### Gewijzigde aansluiting +50-voeding naar de startmotor via de regeleenheid van het inbraakalarm

**N.B!** Dit Service Bulletin behandelt de nieuwe aansluiting en vervangt de betreffende handeling in de montage-instructies met onderstaande aanduidingen:

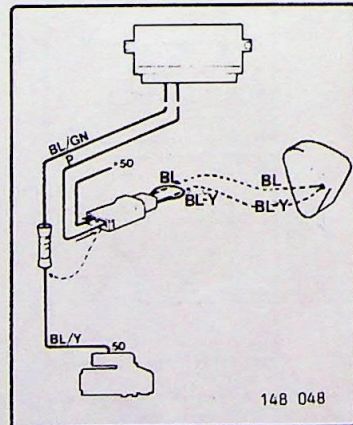
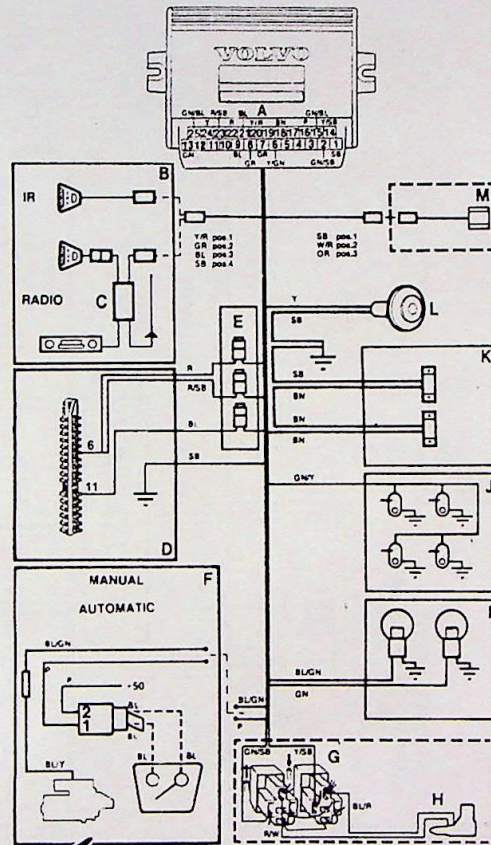
Om bij aansluiting van de +50-voeding op de startmotor via de regeleenheid van het alarm van een goede werking zeker te zijn is een nieuwe aansluiting ontwikkeld.

Druk de blauw/gele (BL/Y) draad uit plaats 1 in de stekerverbinding en las deze vast aan de blauw/groene (BL/GN) draad van het alarm.

Druk de rose (P) draad van het alarm op plaats 1 in de stekerverbinding.
